2号機燃料取扱設備及び燃料取り出し用構台の設置に伴うサブドレンNo.21の移設について

2022年 8月 23日

サブドレンNo.21の移設の概要と目的

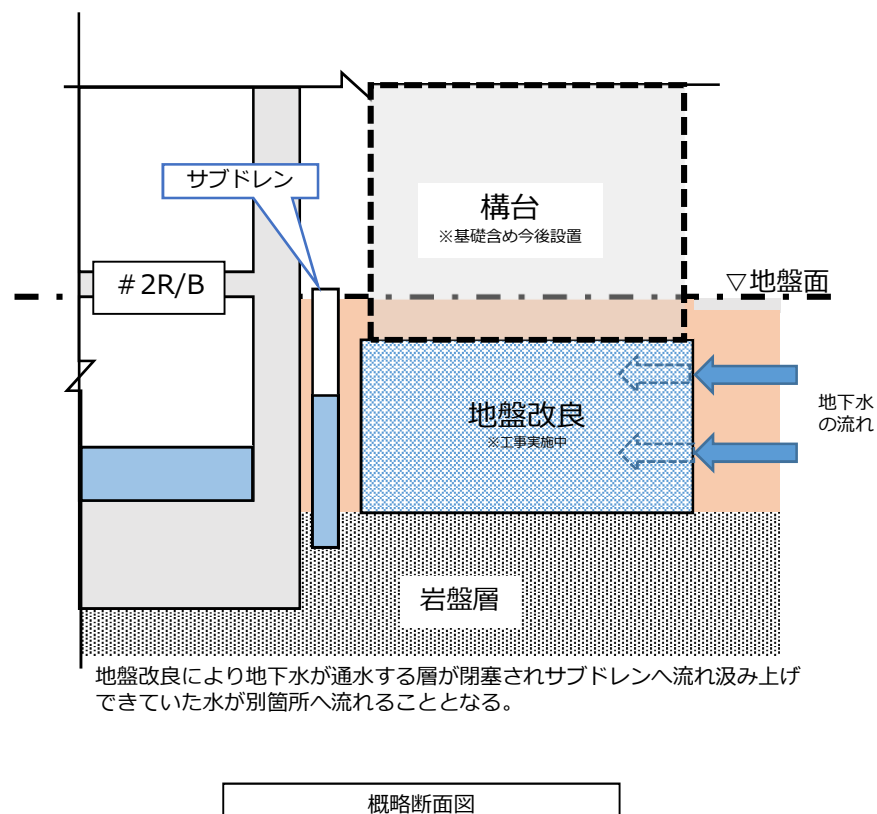
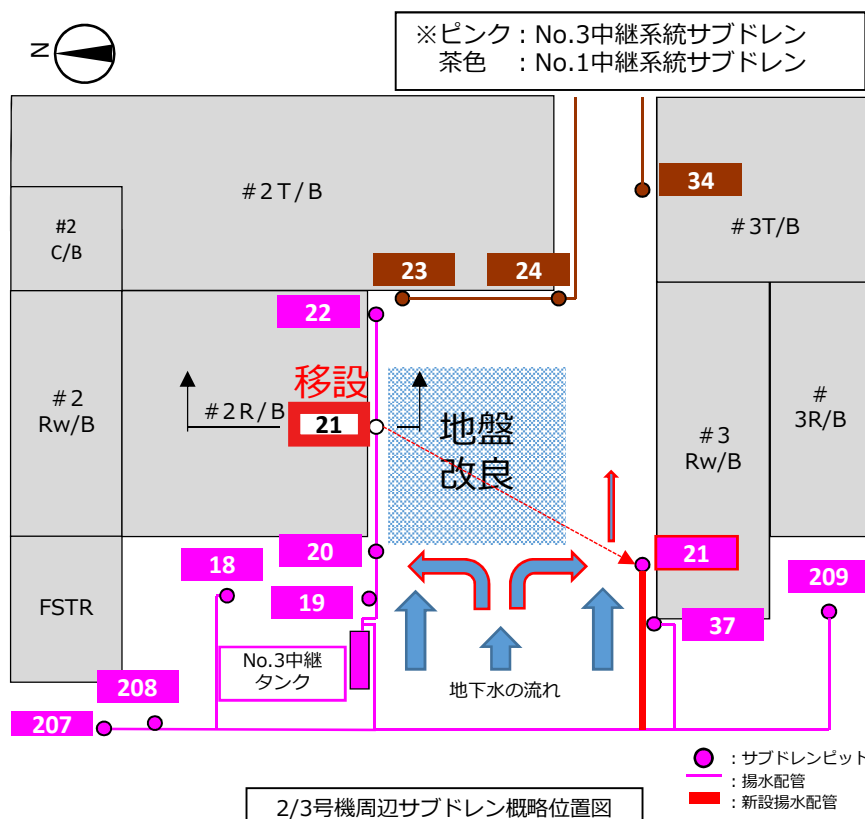
- 2号機使用済燃料取り出しに伴い2号機R/B南側ヤードへ構台設置を計画し周辺の地盤改良をおこなうこととなった。
- 地盤改良によりこれまで2号南側ヤードに流れ込んでいた地下水の一部が3号側へ流れ、3号機側の汚染水発生量を増加させる可能性があり、汚染水抑制のため地下水の流れ込みが減るサブドレンNo.21ピットを移設し対策をおこなう。なお、2号機側については、地盤改良の山側に設置されているサブドレンNo.19・20ピットにおいて汲上げ対応が可能である。
- 具体的な移設位置については、地下埋設物等の干渉を確認し選定している。

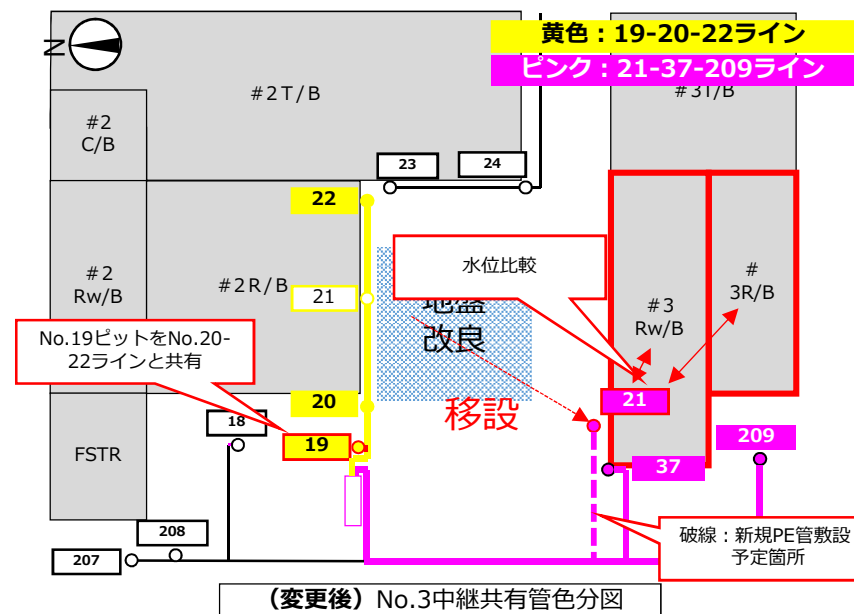
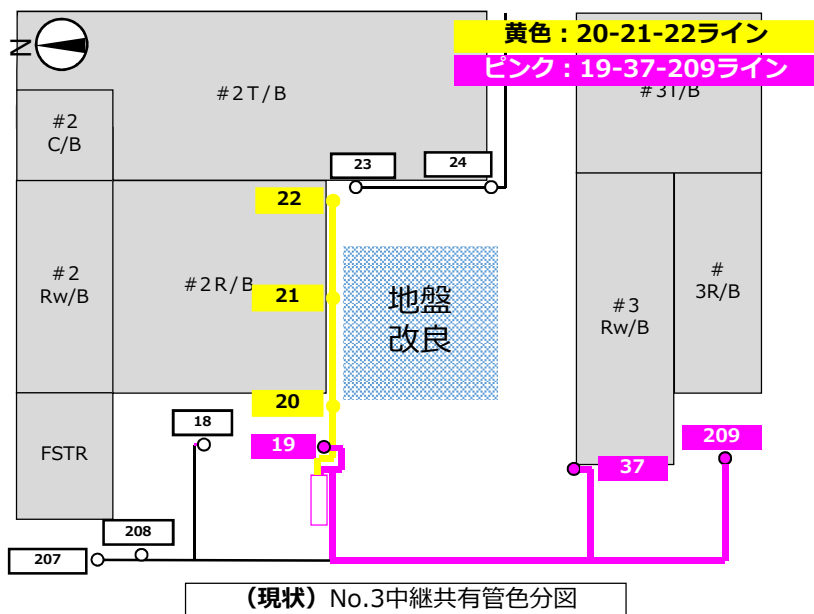
- サブドレンピット位置の変更
 - 移設計画先にサブドレンピットを移動させ配置・系統図を適正化する。

- ピットから中継タンク間の共有管ピットの変更
 - サブドレンNo.21ピットを3号機側へ移設後、PE管長さを短く（合理化）対応する為、共有管のピットを変更。（ピットの単独化・中継タンクヘッダ化は計画しない）

- 建屋水位比較
 - 3号機側へサブドレンNo.21ピットを移設するため、建屋水位比較対象について3号機R/B・Rw/Bに変更。
